方案调整公示稿—效果图对比

连城广大福商务酒店

二层平面图 1:150
本层面积：938.04㎡，其中计容面积938.04㎡

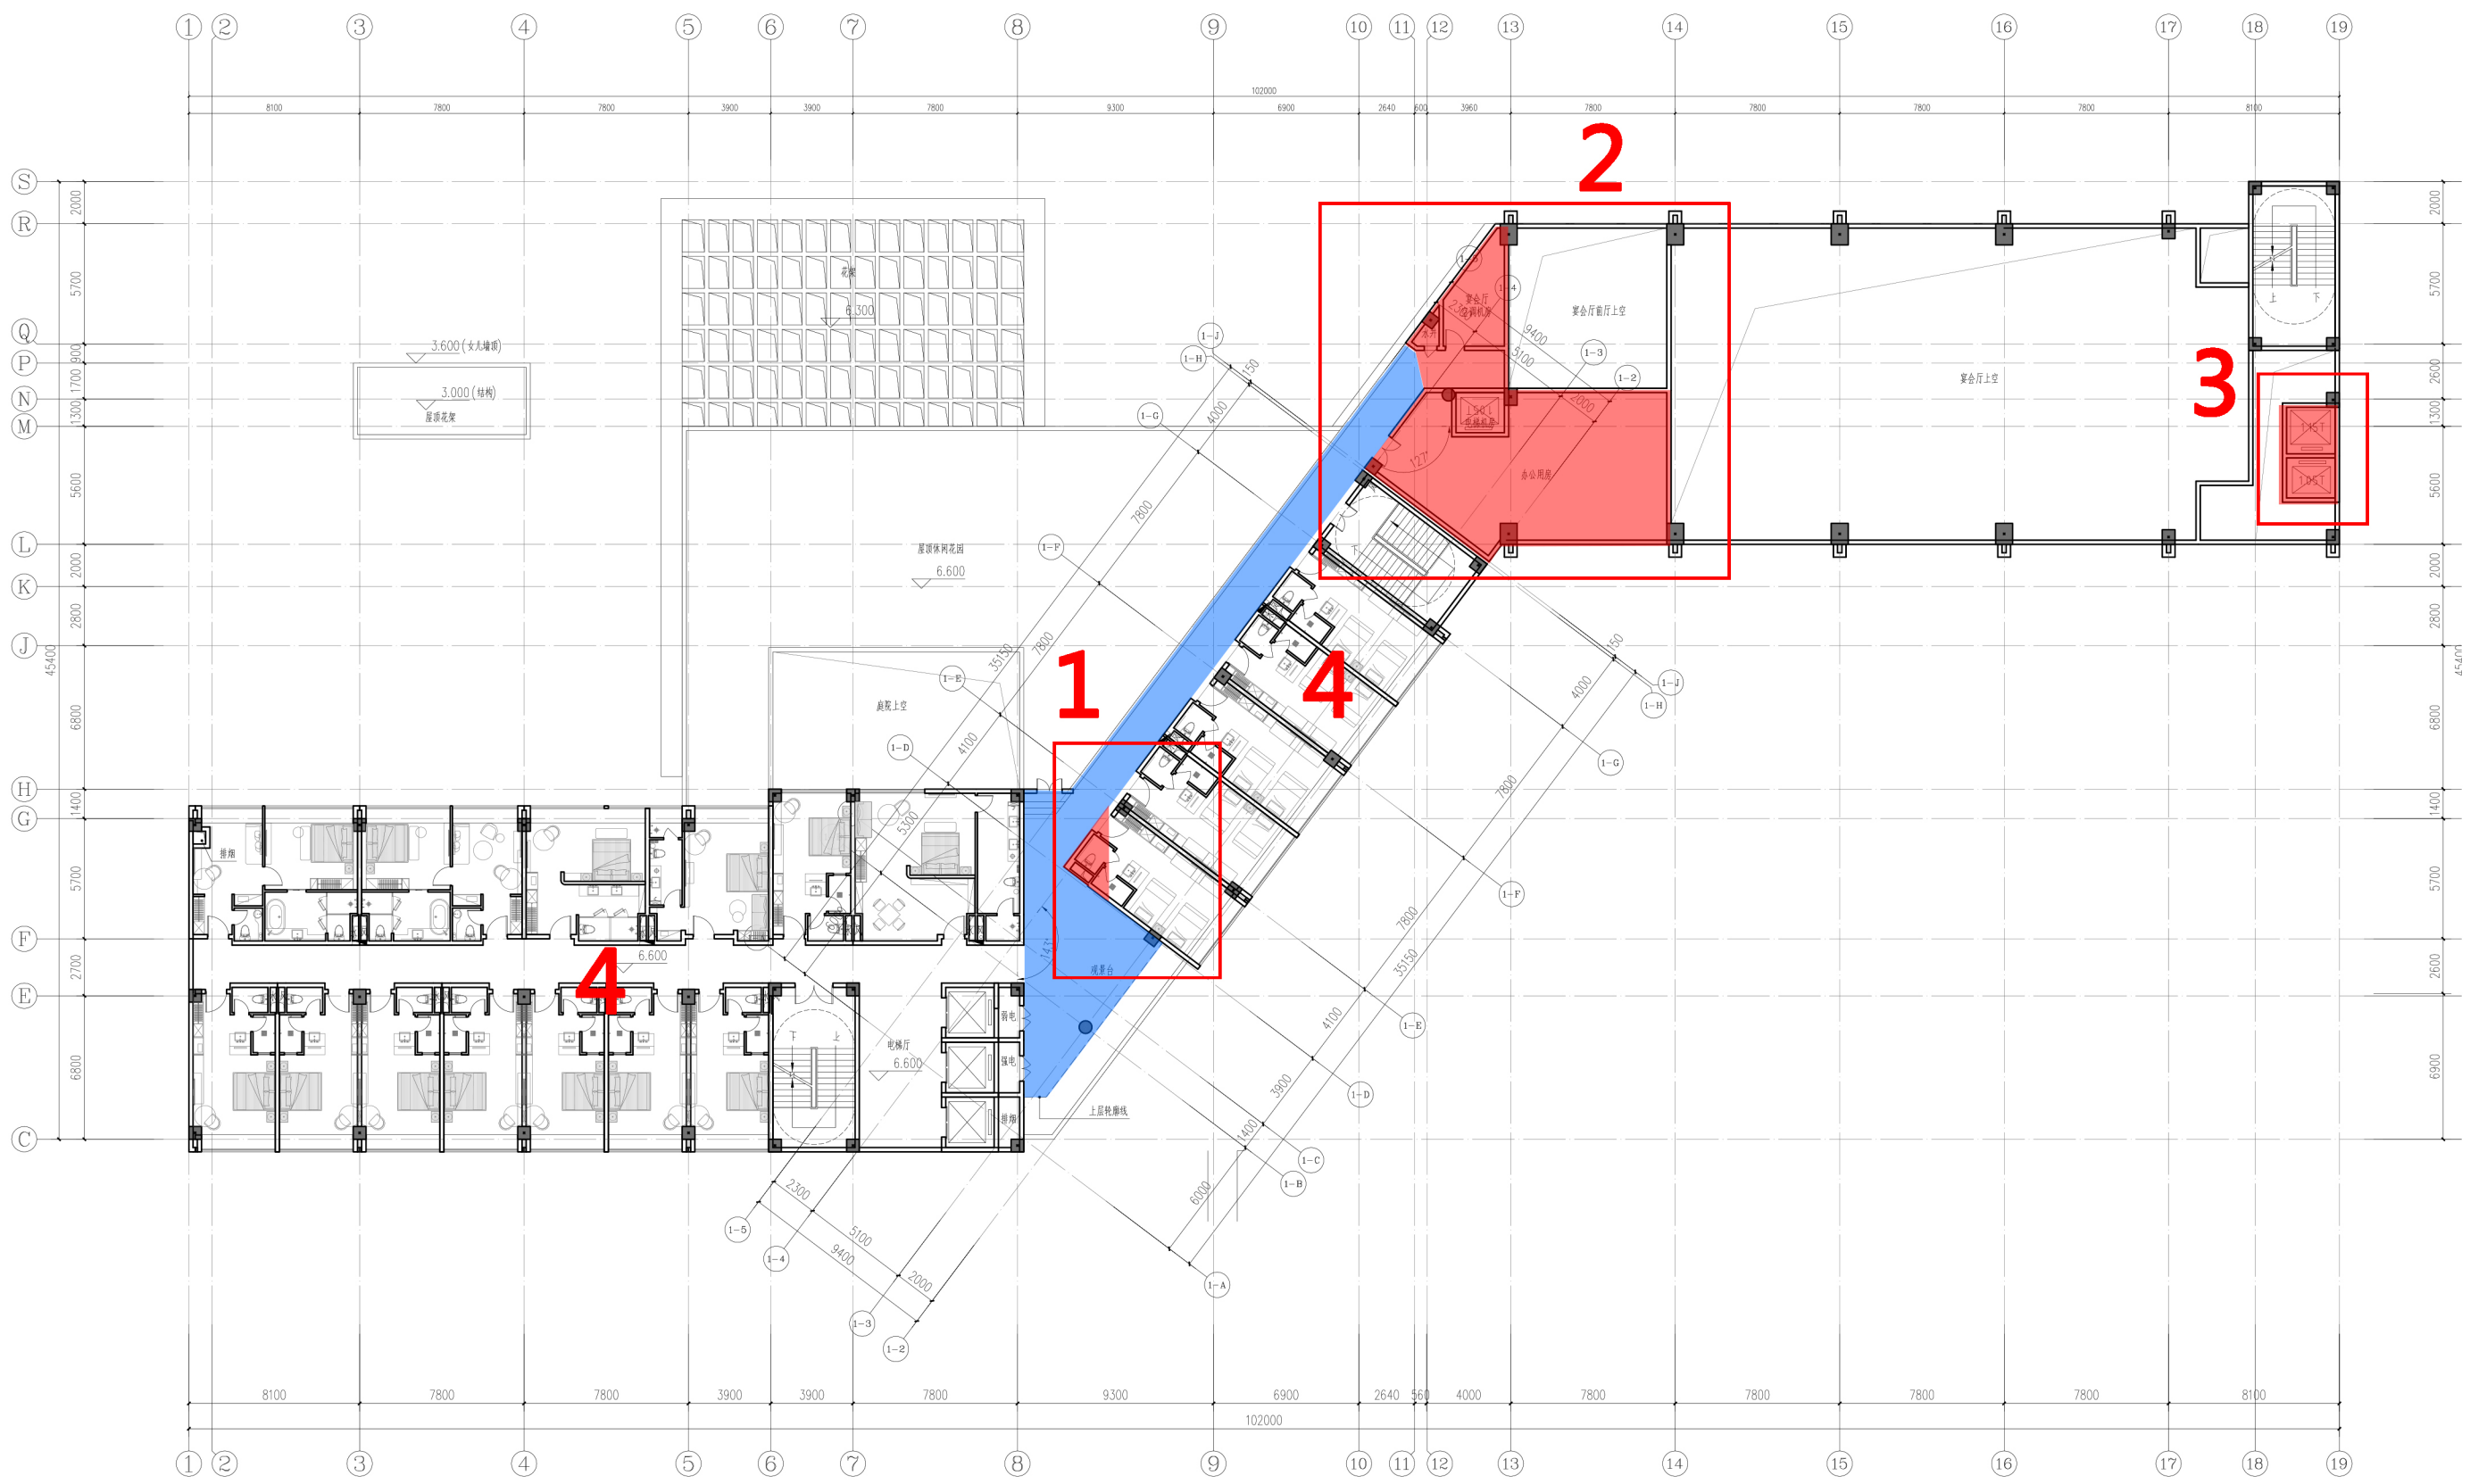
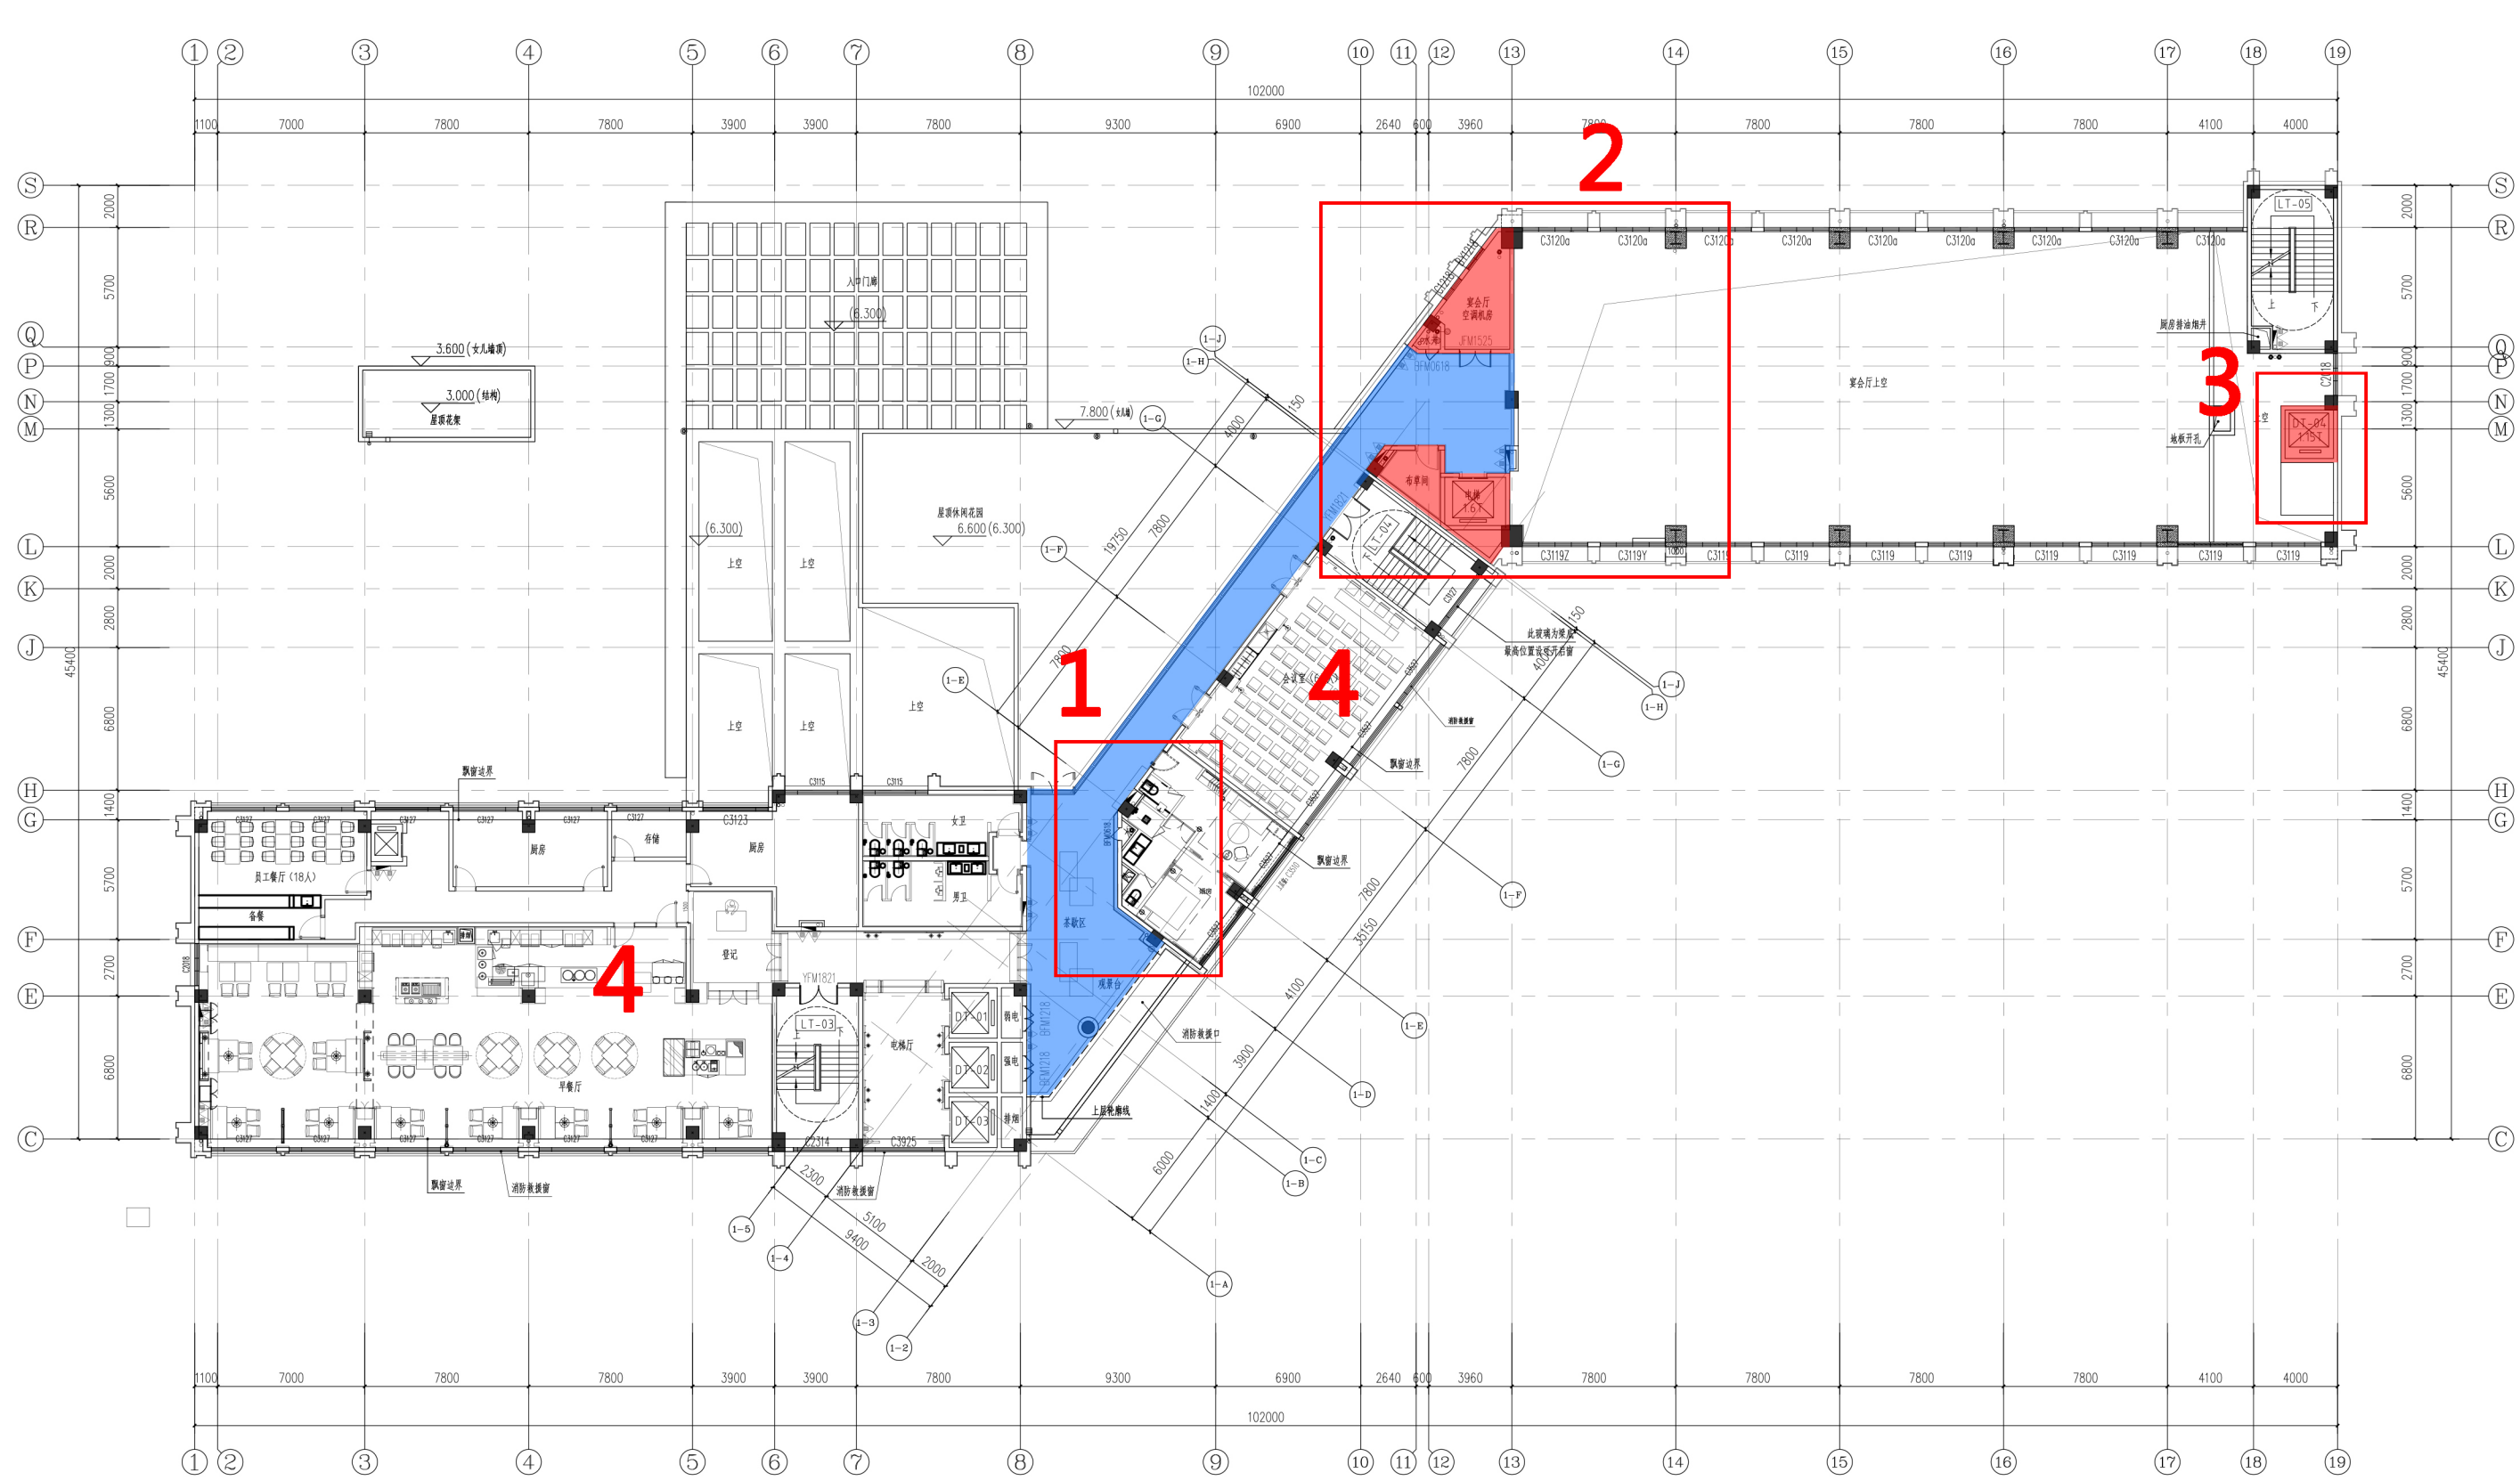
- 1.客房和外走廊边界调整，客房切角缩进；
- 2.宴会厅空调机房、办公功能缩小，外走廊区域扩大；
- 3.电梯减少一台，减少面积；
- 上修改外走廊增加10.34平方米，其他部分减少100.66平方米。
- 4.重新调整建筑内部平面布置，大部分客房调整为早餐厅和会议室，不影响面积指标。
